Observaciones Adenda 3

PAC

Proyecto Dominga

Diciembre 2016

Figura 3-1: Comparación del Área de influencia del medio marino Adenda 3 (izquierda) y Adenda 2 (derecha).

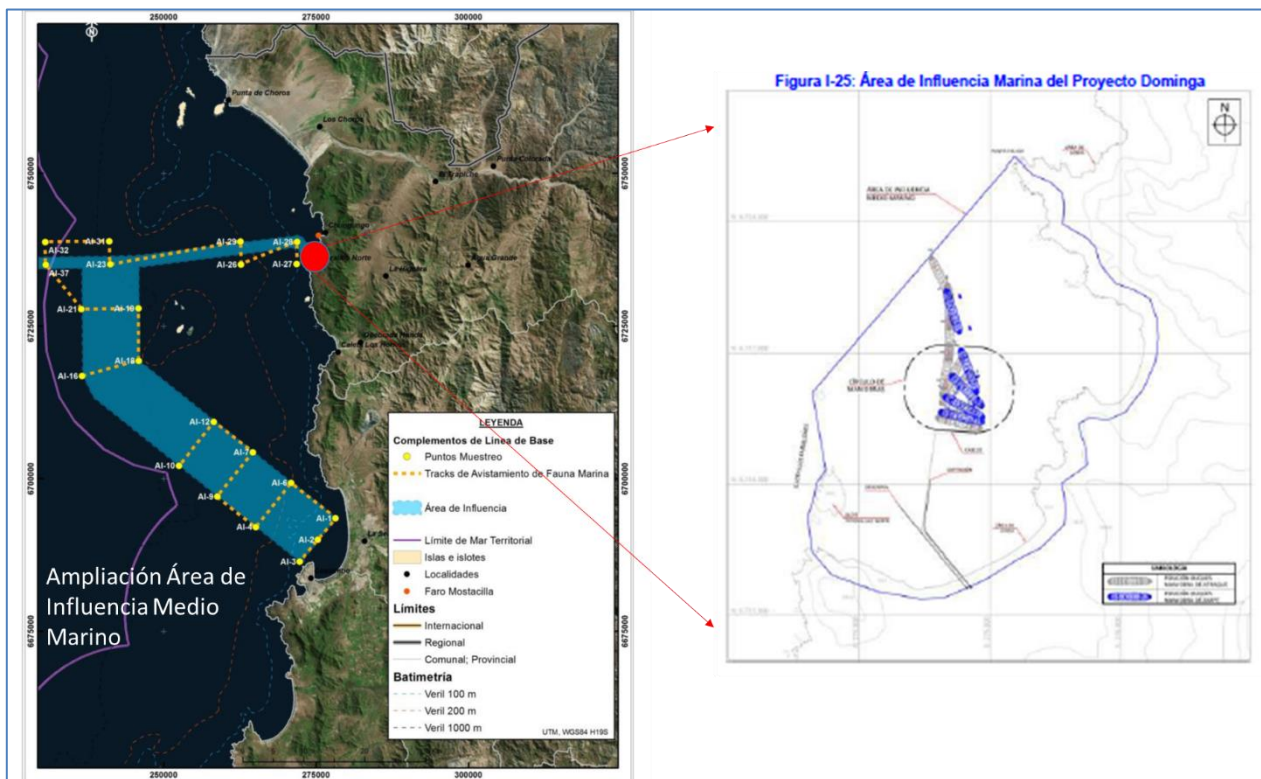
La Autoridad Ambiental reitera la observación detallando que **el área de influencia se Encuentra subestimada**. Tomando conocimiento el Titular reiteradas veces, recién en Adenda 3 acoge la solicitud y amplía la línea base y por ende el área de influencia del medio marino del Proyecto Dominga.

Tomando la evidencia observable del Titular y de la Autoridad Ambiental, en relación a la línea base y área de influencia de la componente medio marino, se hace presente un acto negligente por la autoridad en la evaluación de los primeros 40 días al ingreso del EIA Proyecto Dominga, dado que desde sus inicios no se contaba con información esencial tal como se indica en el Oficio 131455/2013 y artículo 15.bis y artículo 18.bis de acuerdo a la Ley 19.300, y sus modificaciones, dando término anticipado a la evaluación, dado que faltaba evidentemente información esencial del Proyecto, respecto al área de influencia del medio marino, dado que el Titular en el EIA no evalúa el transporte marítimo, justificando que es efectuado por terceros y no se considera parte del Proyecto.

Si bien las características y circunstancias de este proyecto exigen una correcta evaluación de los atributos clave de los cuales depende toda la biota que compone el ecosistema tanto terrestre como marino, especialmente aquellos que se encuentran bajo protección oficial; lo planteado para el Pingüino de Humboldt, es un argumento suficiente como para reiterar que el área de influencia se encuentra subestimada, ya que el mayor porcentaje de la población planetaria del Pingüino de Humboldt se alimenta en el lugar de operación del proyecto propuesta por el titular y nidifica en la RNPH, en consecuencia, el proyecto tendrá impactos relacionados directamente con los objetos de conservación por los cuales se crea la RNPH. Por lo tanto, el EIA debe presentar toda la información necesaria para una correcta evaluación de los reales impactos que tendrá sobre el área protegida (incluyendo la referida especie protegida) y como tal, el titular debe reconocerla como parte de su área de influencia y completar la respectiva línea base.

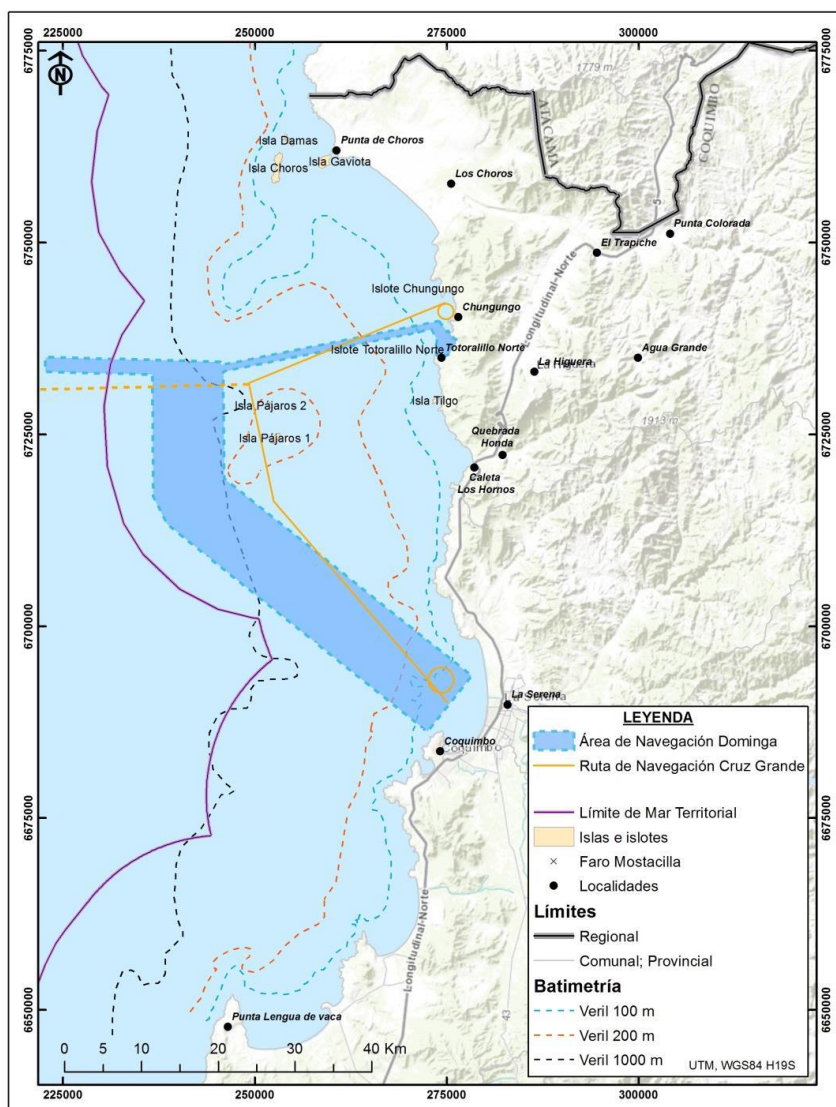
El Titular no explica con detalles comparativos la medida de compensación, en relación al lugar elegido para compensar, faltando una descripción de las características, clase, naturaleza, calidad y función del islote Pájaros I, con el objetivo de asegurar que será factible la medida elegida, considerando que el Islote Pájaros I se encuentra fuera del área de influencia del Proyecto, tal como se indica en la siguiente figura.

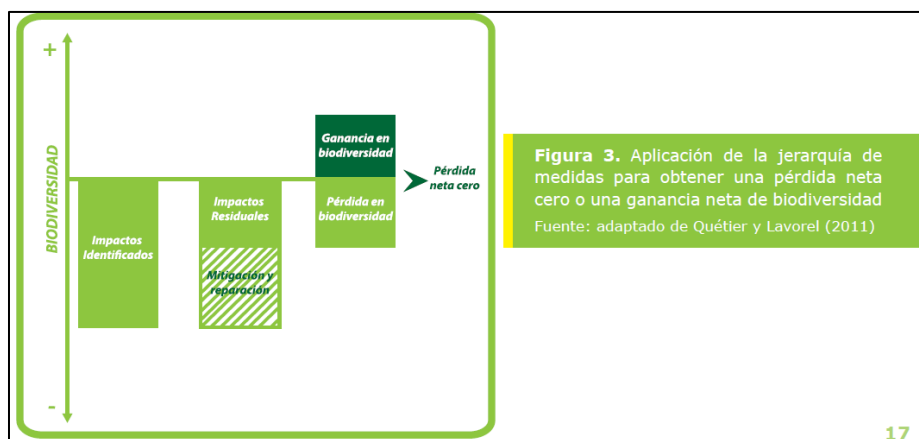
Lo que daría una pérdida total a lo largo de la vida del Proyecto de 1.484 huevos

De acuerdo a lo anterior, resulta incompatible la medida de compensación propuesta por el Titular, adicionalmente a esto, el lugar elegido (Islote Pájaros I) no asegura un nivel de biodiversidad similar, sino más bien existe una especie depredadora que si no es bien controlada, no asegura que la medida sea efectiva, sino que depende de un Plan previo para lograr cumplir con características similares al lugar impactado.

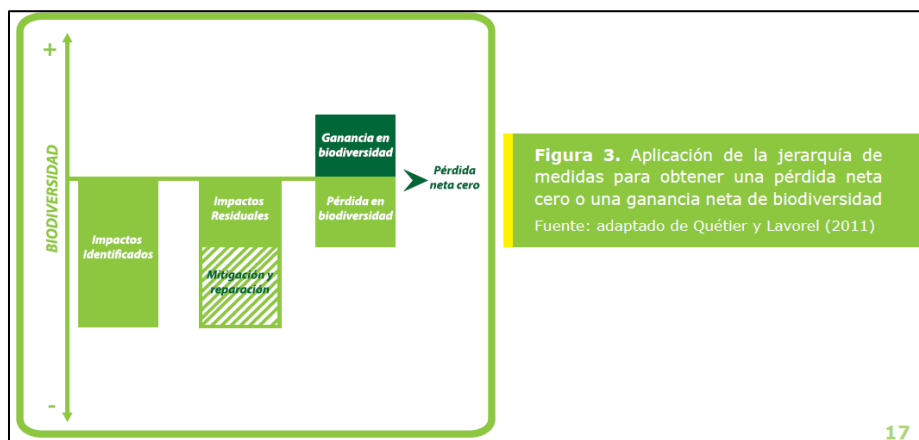
Es curioso como el Titular confunde la aplicación de la jerarquización de las medidas para elegir si corresponden a mitigación, reparación y compensación. Lo anterior se sustenta en la misma respuesta del Titular de la Adenda 3.

Es difícil de entender cómo se evaluaron los impactos y las medidas a tomar, dado que pasar de una compensación, entendiendo que ésta se aplica a un impacto residual, a una medida de reparación, no es comprensible, ni menos obedece a lo explicitado en la Guía para la Compensación de Biodiversidad.

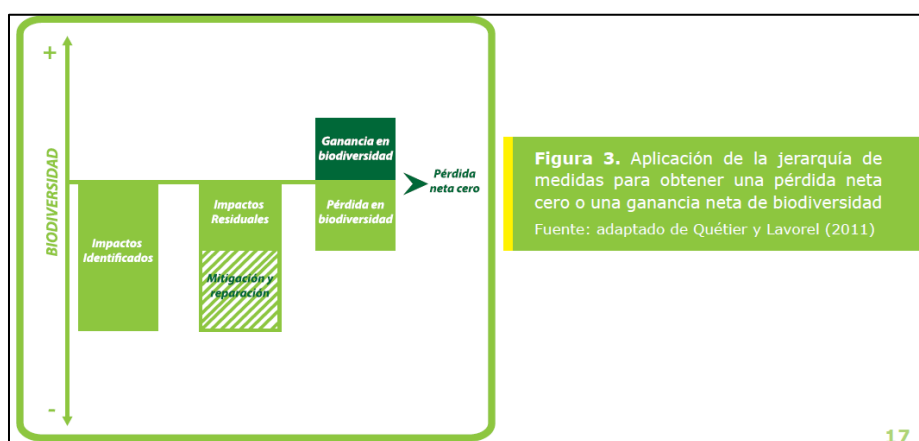
El Titular **no** responde al requerimiento de la Autoridad:

“Aclarar, con antecedentes respaldados científicamente, la importancia (en términos concretos y medibles o comparables) del área de influencia marina para los grupos de cetáceos que hacen uso de la misma (para alimentación, descanso, sociabilizar, u otras) y en los mismos términos (concretos y medibles o comparables) como afectaría a dichos grupos el no poder desarrollar dichas actividades considerando el peor escenario, es decir, que no puedan utilizar dicha área durante toda la vida útil del proyecto”

IV 3. b y c: El Titular CAMBIA EL IMPACTO AMBIENTAL DE COMPENSACIÓN A MITIGACIÓN, incluso aumentando el área de influencia del proyecto.

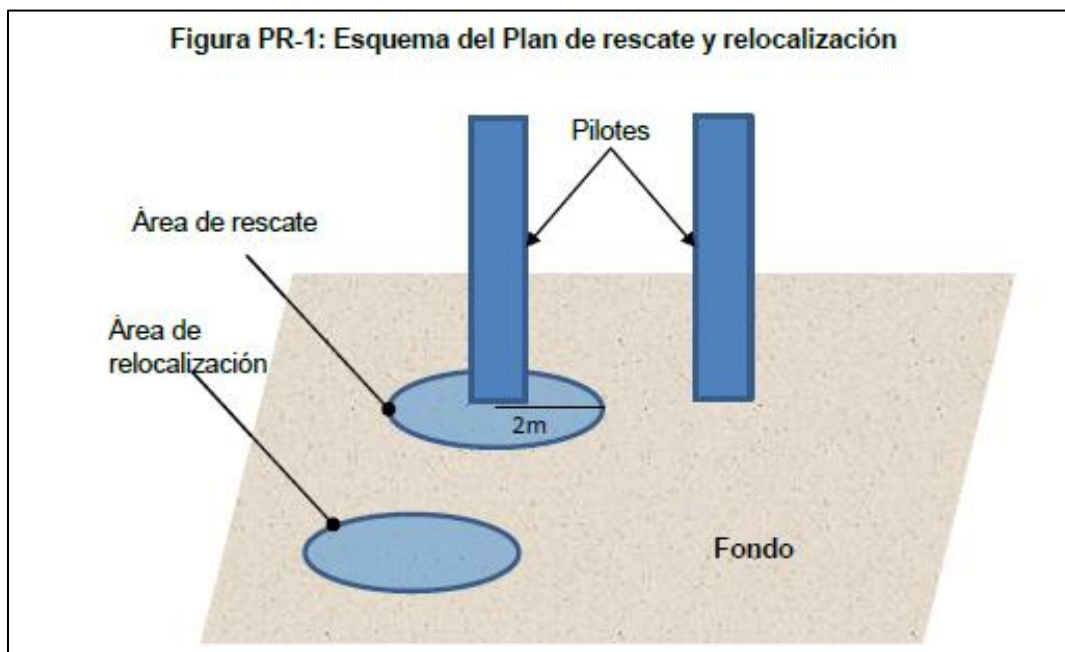
De acuerdo a la información anterior, el Titular no presenta el Plan de rescate, relocalización y monitoreo de fauna macroinvertebrada bentónica de baja movilidad de forma detalla y correcta, faltando información de la ubicación y sector de la relocalización, **dejando por escrito que esto será analizado una vez que se empiecen las obras del Proyecto, posterior a la RCA. Lo cual resulta inadecuada la respuesta, dado que existiendo la información, no es posible que el Plan de Relocalización, no este identificado el ambiente donde serán ubicados los individuos, ya que esto lleva a un error de arrastre, dado que es imposible detectar si el monitoreo propuesto será cumplido o no.**

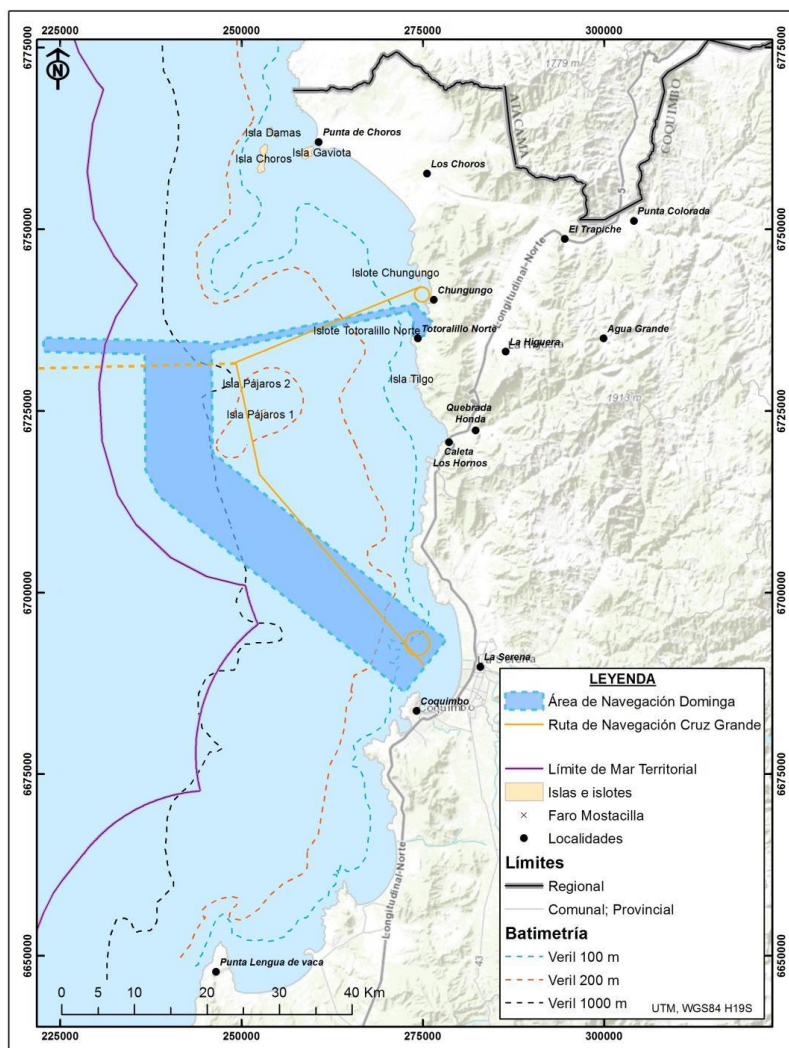
Es inaceptable que en la Adenda 3, recién el Titular reconozca la totalidad de las obras y actividades que forman parte del Proyecto, provocando que se amplíe tanto la línea base y área de influencia, por lo demás es difícil poder evaluar correctamente si los impactos sinérgicos y sus respectivas medidas sean apropiadas para hacerse cargo de los efectos, características o circunstancias establecidos en el artículo 11 de la Ley.

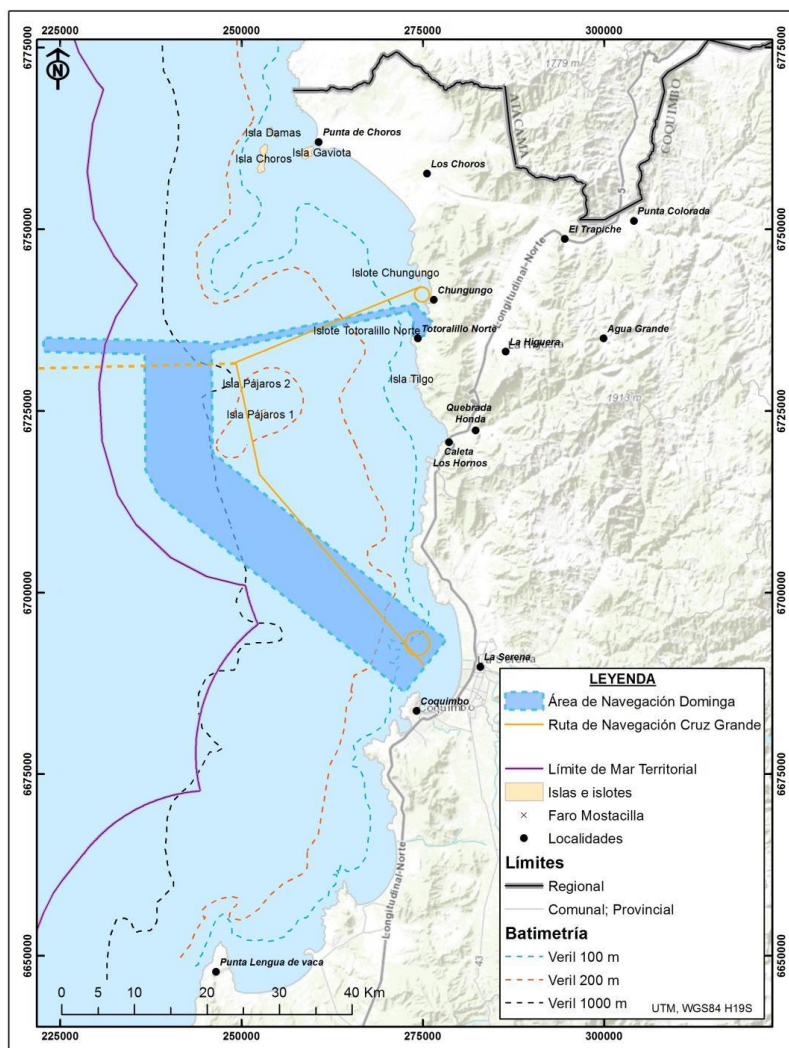
Es inaceptable que en la Adenda 3, recién el Titular reconozca la totalidad de las obras y actividades que forman parte del Proyecto, provocando que se amplíe tanto la línea base y área de influencia, por lo demás es difícil poder evaluar correctamente si los impactos sinérgicos y sus respectivas medidas sean apropiadas para hacerse cargo de los efectos, características o circunstancias establecidos en el artículo 11 de la Ley.

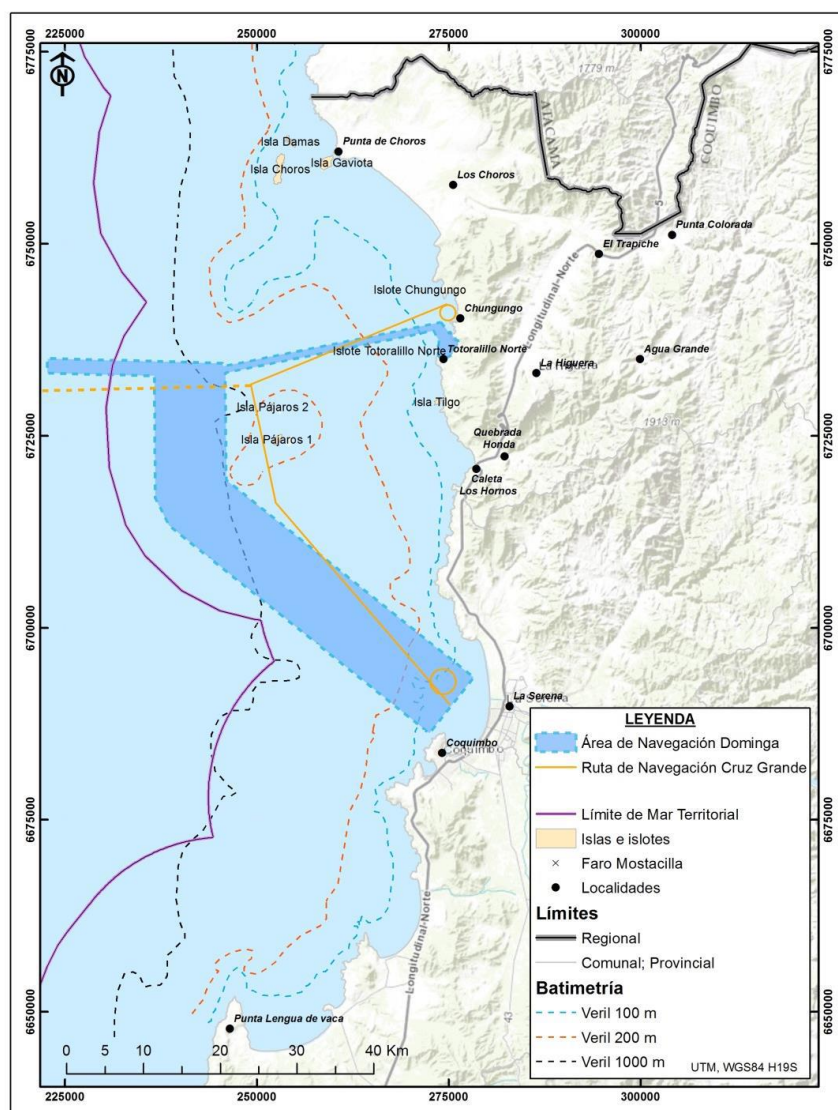
Es dable considerar que en el Anexo VII.1a de la Adenda 3 recoge lo solicitado por la Autoridad, no es posible evaluar ambientalmente a un Proyecto que en Adenda 3 es completamente un nuevo Proyecto, y no el que fue presentado originalmente, dado que existen cambios de consideración en las obras y actividades incluidas por el Titular, tal como se ilustra en la siguiente imagen, la cual resume la realidad de la tramitación del Proyecto Dominga.

Por ejemplo, si analizamos las medidas que indica el Titular sobre el medio marino, y los impactos sobre la nidificación, el Titular no explica con detalles comparativos la medida de compensación, en relación al lugar elegido para compensar, faltando una descripción de las características, clase, naturaleza, calidad y función del islote Pájaros I, con el objetivo de asegurar que será factible la medida elegida, considerando que el Islote Pájaros I se encuentra fuera del área de influencia del Proyecto, tal como se indica en la siguiente figura.

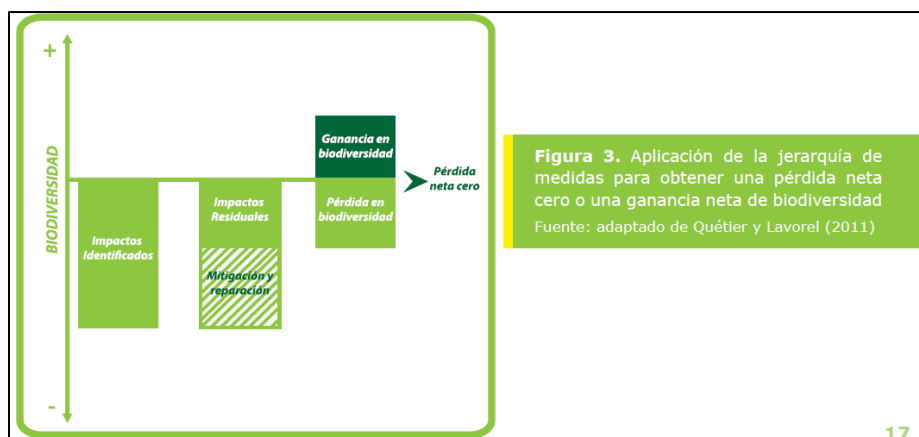
Lo que daría una **pérdida total a lo largo de la vida del Proyecto de 1.484 huevos**

De acuerdo a la Guía para la Compensación de Biodiversidad, la aplicación de la jerarquización de las medidas a tomar por un proyecto, indican claramente lo siguiente:
